太湖县土产日杂公司

烟花爆竹仓储项目

安全验收评价报告

(审定稿)

34-2 1号爆竹库人体静电消除装置已重新设置

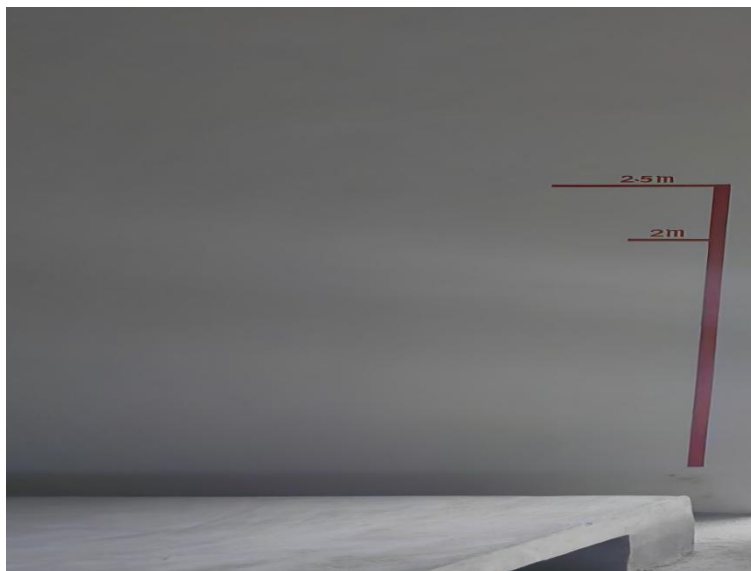
序号	专家验收意见	隐患整改及报告修改情况
一、现场部分		
1	2号烟花库人体静电消除装置设置位置不合理。	2号烟花库人体静电消除装置已重新设置，见附件 34-1。
2	2号烟花库未设置装卸车辆停车位标识线。	2号烟花库已设置装卸车辆停车位标识线，见附件 34-3。
3	未划出库区运输道路线。	已划出库区运输道路线，见附件 34-4。
二、报告部分		
1	完善内外部安全距离、重大安全隐患检查。	已完善内、外部安全距离检查，见P15~P17表 2-6库区主要建构物内、外部距离检查表； 已完善重大安全隐患检查表，见P59~P60表 7-1重大安全隐患情况检查表。
2	按照安全设施设计和现场检查情况，完善采用的安全设施符合性检查评价。	已按照安全设施设计和现场检查情况，完善采用的安全设施符合性检查评价，见 P116 附录 5 主要安全设施检查。
3	完善消防、安防、防火防爆等评价内容。	已补充完善消防泵、视频监控探头及电子围栏等主要安全、消防设施，见P14表 2-5 主要安全、消防设施； 值班监控室烟感分布图烟感数量为安徽省烟花爆竹企业监测监控系统要求安装的烟感，相关数据按规定上传物联网平台，已在评价报告中说明，见P14表 2-5 主要安全、消防设施； 已按安全设施设计确定销毁场、燃放试验场为太湖县晋熙镇长河外滩，见P18第 2.10节燃放试验场和销毁场； 在《安全设备设施管理制度》中明确了消防水池巡查补水要求，见附件 34-12；
